## Prestatie-eisen spiegelsymmetrie en NEN 6068

Advies 2217

**Trefwoorden:** Bouwbesluit 2012, NEN 6068, industrie functie, nieuwbouw, wdbbo  
**Datum:** 29 december 2022  
**Status:** Definitief

Figuur 1 Plattegrond industriehal aan drie zijden op 3 m van de perceelgrens gelegen.

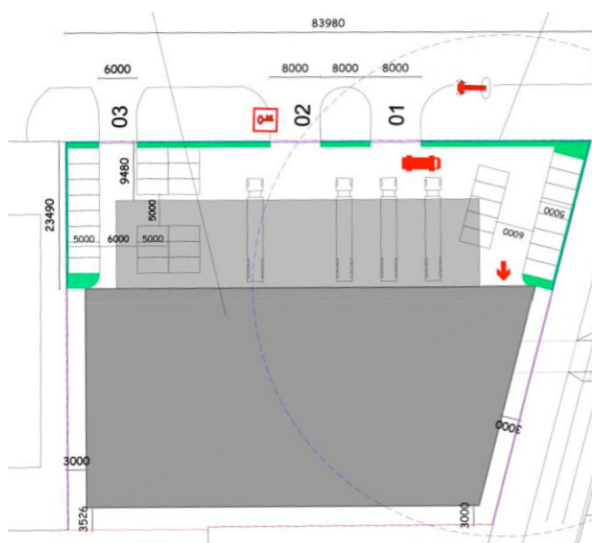
Drie gevels zijn op een afstand van 3 m van de perceelgrens gelegen. Voor twee kritische brandoverslagtrajecten is de volgens NEN 6068 bepaalde warmtestralingsflux op een identiek maar spiegelsymmetrisch ten opzichte van de perceelgrens gelegen gebouw hoger dan 15 kW/m<sup>2</sup>. Daarom is een brandwerende gevel voorzien met een brandwerendheid van 60 minuten van buiten naar binnen. De wdbbo tussen het te bouwen pand en een fictief identiek maar spiegelsymmetrisch ten opzichte van de perceelgrens gelegen gebouw wordt daardoor volledig gerealiseerd door de brandwerendheid van buiten naar binnen van de 60 minuten brandwerende gevel van het fictieve spiegelsymmetrische gebouw.

1. Voldoet de uitvoering van de noord- en westgevel (60 minuten van buiten naar binnen) van dit project aan de van toepassing zijnde bouwvoorschriften?
2. Zo ja, kan het bevoegd gezag, ondanks de zienswijze van de veiligheidsregio, de omgevingsvergunning weigeren?

Op basis van de aangeleverde informatie constateert de ATGB dat, van het voldoen aan de van toepassing zijnde voorschriften, slechts de juistheid van de, door de indiener gekozen, systematiek voor het bepalen van de spiegelsymmetrie ter discussie staat. De keuze van de indiener om de in NEN 6068 vastgelegde symmetriebepaling naast zich neer te leggen leidt niet tot strijd met de bouwvoorschriften.

Nee, Zonder strijd met de bouwvoorschriften is er geen grond voor weigering van de omgevingsvergunning voor het bouwen (zie artikel 2.10 Wet algemene bepalingen omgevingsrecht).
